ВТУЛКИ ЦЕНТРИРУЮЩИЕ ДЛЯ МОДЕЛЬНЫХ ПЛИТ

ГОСТ
20126—74

**Изменение № 1 ГОСТ 20126—74 Втулки центрирующие для модельных плит.
Конструкция и размеры**

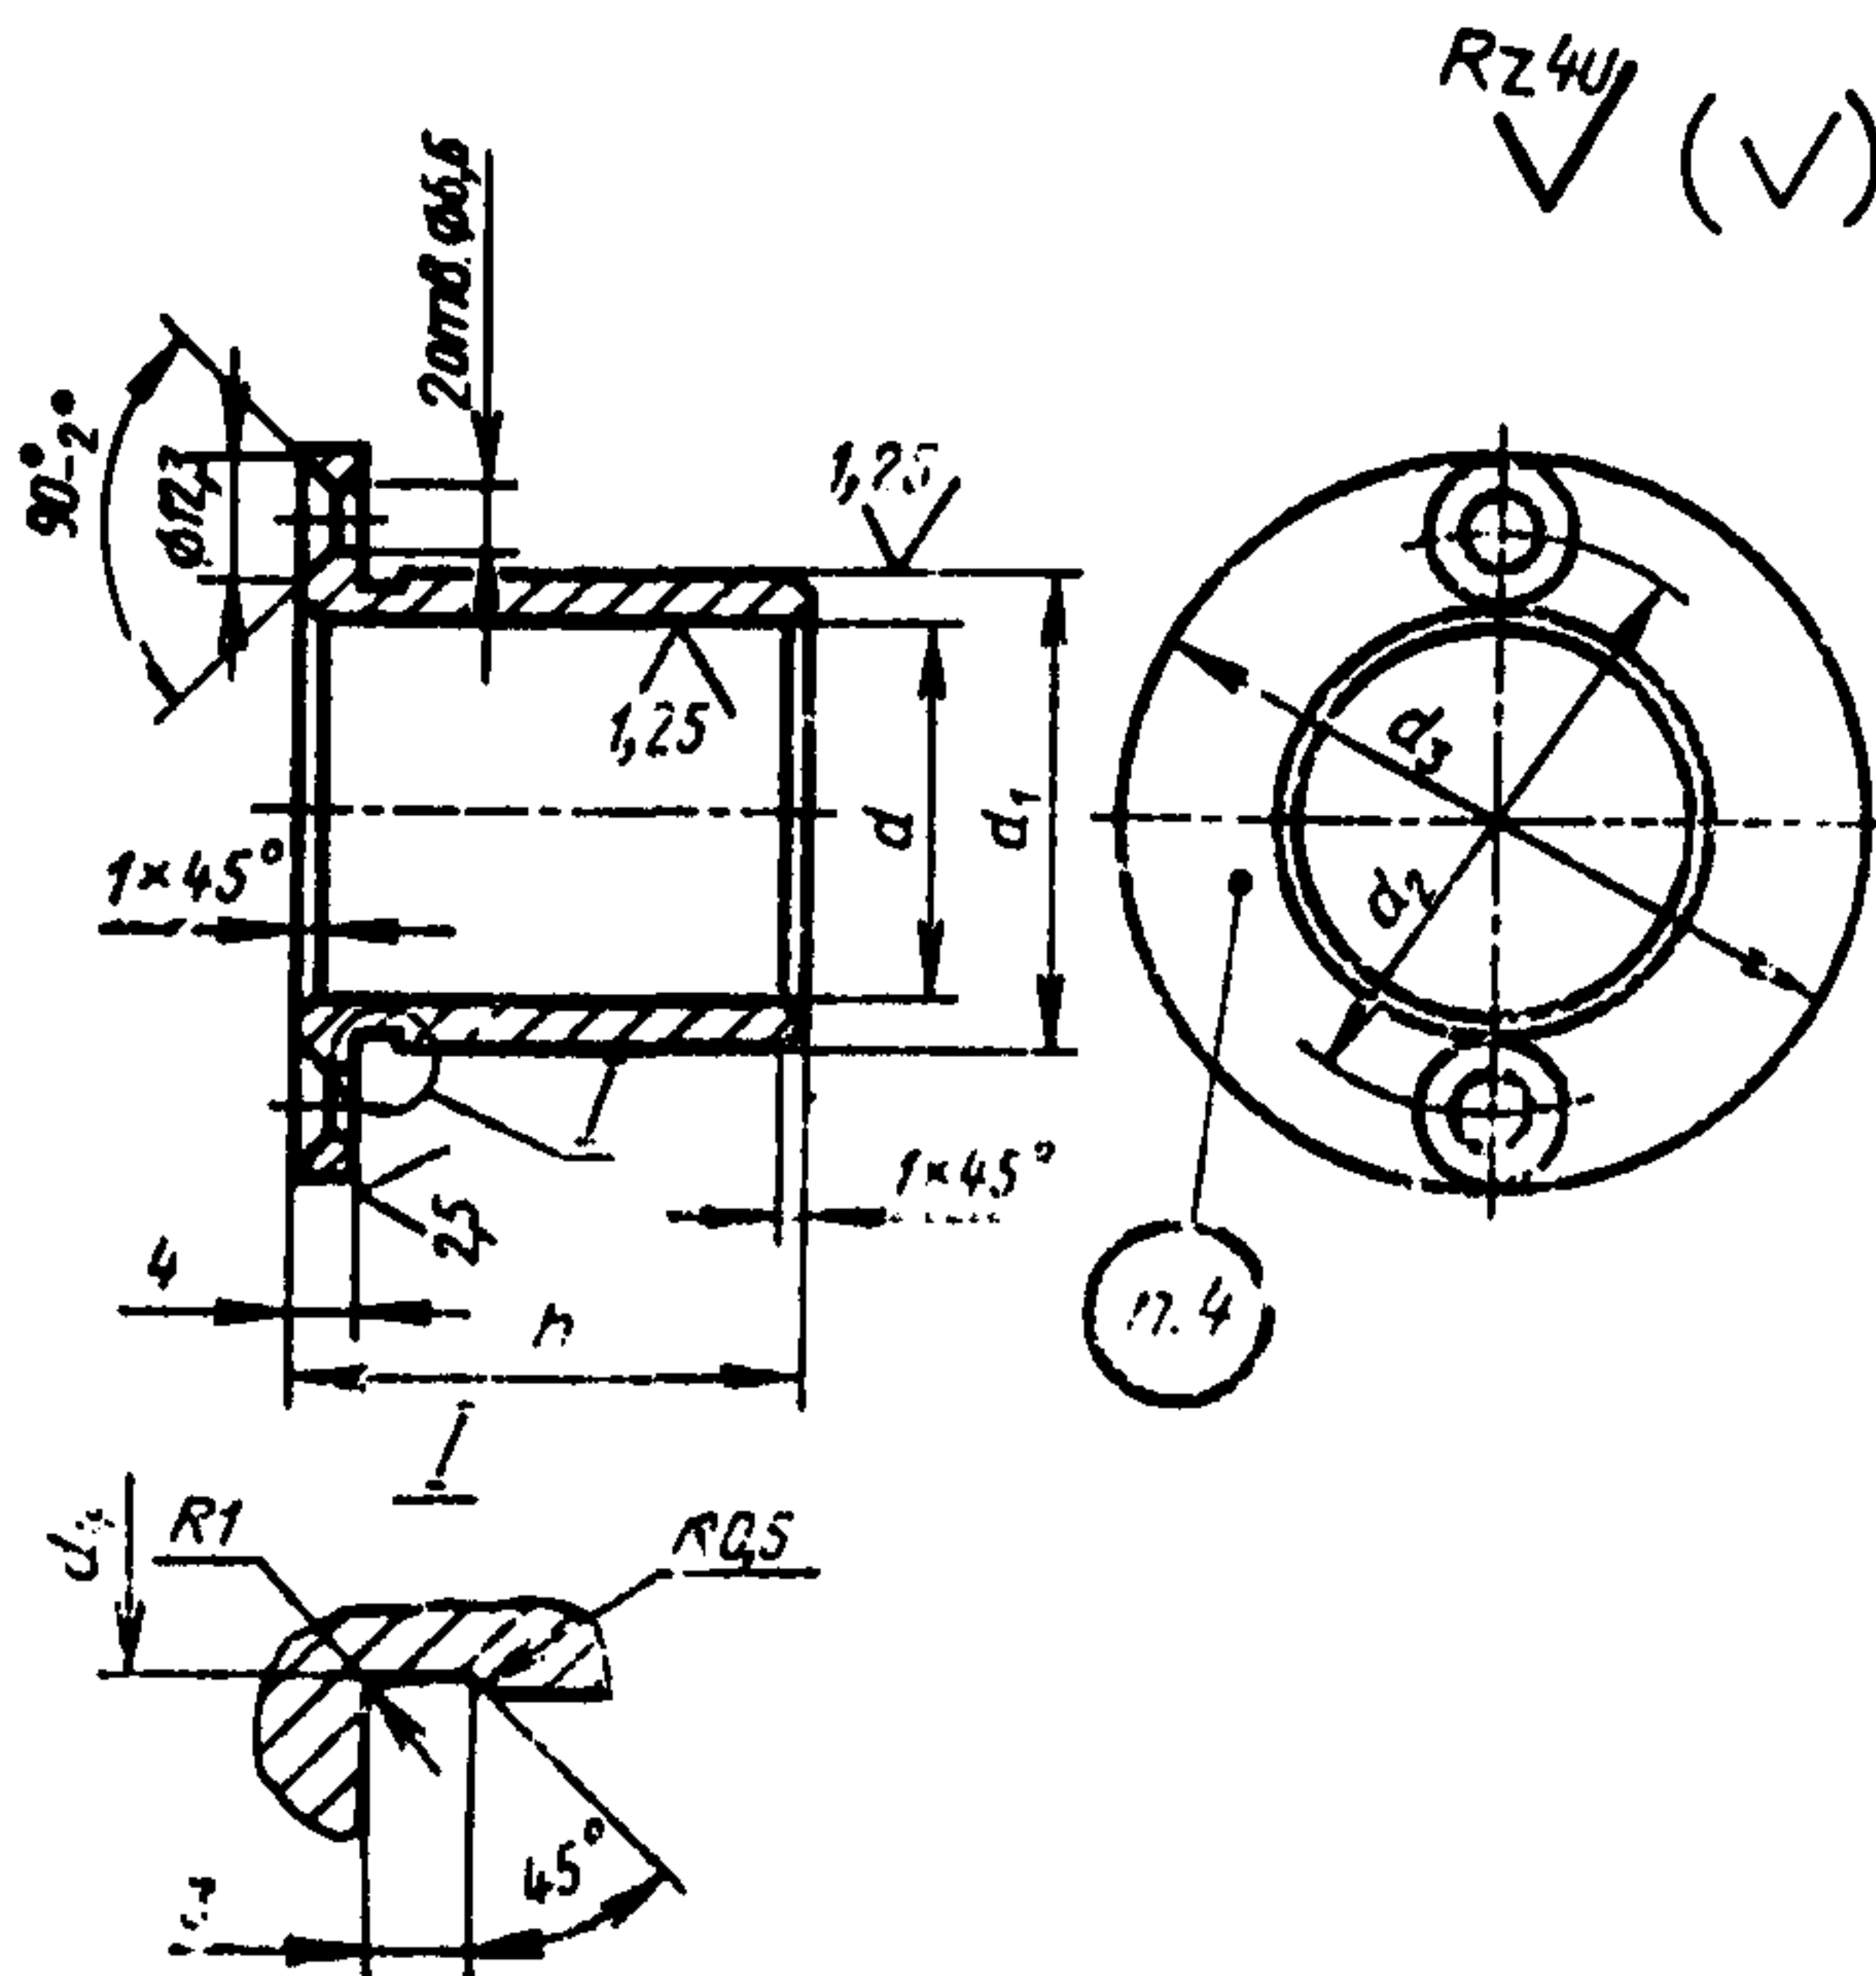
Пункт 1. Заменить обозначения: A_3 на H8; Pr на г6;
таблица. Заменить наименование графы: «Теоретическая масса, кг» на
«Масса, кг, не более»;
таблицу дополнить новым типоразмером втулки:

Обозначение втулок	d (пред. откл. по Н8)	d_1 (пред. откл. по r6)	d_2 (пред. откл. $\pm 0,2$)	d_3	d_4	h	Масса, кг, не более
0290-0855	20	25	38	52	24,5	20	0,04
